**Modulo per la presentazione delle osservazioni per i piani/programmi/progetti sottoposti a procedimenti di valutazione ambientale di competenza statale**

**Progetto agrovoltaico con intervento di agricoltura specializzata della potenza nominale in DC di 21.83 MW denominato "Pantalla" ed opere di connessione nei Comuni di Tuscania (VT) e Arlena di Castro (VT) alla Rete Elettrica Nazionale**

**Codice procedura 8743 del 16/06/2023**

**Proponente: Pantalla Solar S.r.l**

Figura 1: ortofoto che evidenzia alla distanza dell'agrivoltaico "Pantalla" con l'aerogeneratore A06

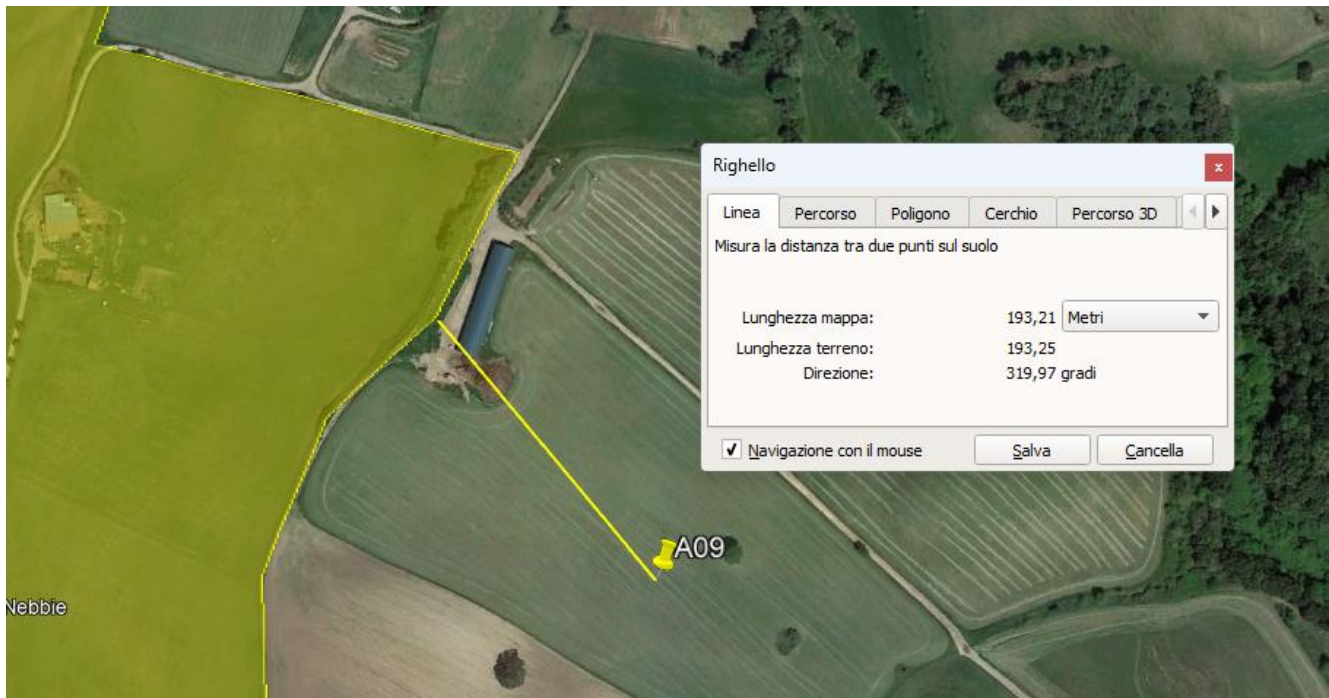
Più precisamente, si ha un'**interferenza indiretta**, che comporta ombreggiamento da parte della Scrivente ai danni della Proponente; l'area di impianto agrivoltaico, denominata "Pantalla", si trova a **193m** dall'aerogeneratore **A09**.

Inoltre, si evidenziano la mancanza delle distanze di **sicurezza per ribaltamento e rottura pale** sempre dal medesimo aerogeneratore.

Di seguito è riportata una ortofoto che evidenzia quanto precedentemente indicato.

**La wpd San Giuliano S.r.l. chiede, pertanto, la rimozione o la delocalizzazione a distanza adeguata dell'impianto agrivoltaico previsto nel progetto della società Proponente, tenendo in considerazione la priorità cronologica della procedibilità delle istanze.**
